Réf. CRMS : GM/BXL10009_662_Eglise_du_Sablon_Ste_Ursule

Objet : BRUXELLES. Eglise Notre-Dame du Sablon. Restauration de la chapelle Sainte-Ursule et des portails des chapelles de Tour & Taxis (Chapelles Sainte-Ursule et Saint-Marcou). Demande de permis unique.

Avis conforme de la CRMS

Modèle de spot proposé - extrait du dossier de demande

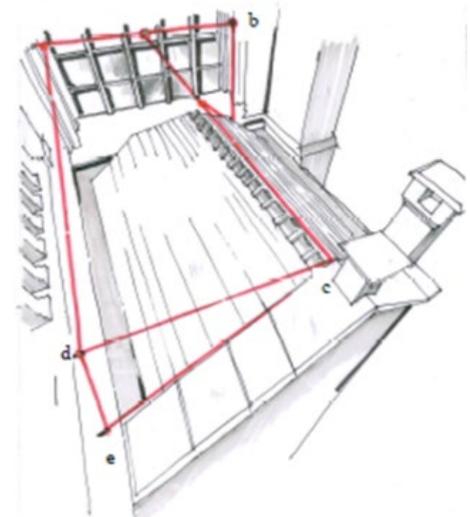
Pour ce qui concerne les appareils d'éclairage (spots), ***on réduira au maximum leur nombre et on optera pour des modèles le plus discret possible*** tant au niveau de leurs dimensions qu'au niveau de leur aspect. Ainsi, les spots prévus sur les parements en marbre noir devraient être noir (et ne pas avoir un aspect inox comme le renseigne les images reprises

dans la demande). Il en va de même pour ***le câblage, dont la teinte devrait être adaptée en fonction des différents décors et supports.*** A ce sujet, il est à noter qu'il n'est pas admissible de peindre les câbles après leur placement car cela risque de provoquer des dommages aux décors fraîchement restaurés. Il convient de ***chercher une autre solution pour adapter la couleur des câbles aux décors. Le mode de fixation des câbles sera détaillé en fonction des différents cas de figure et adapté aux différents supports.***
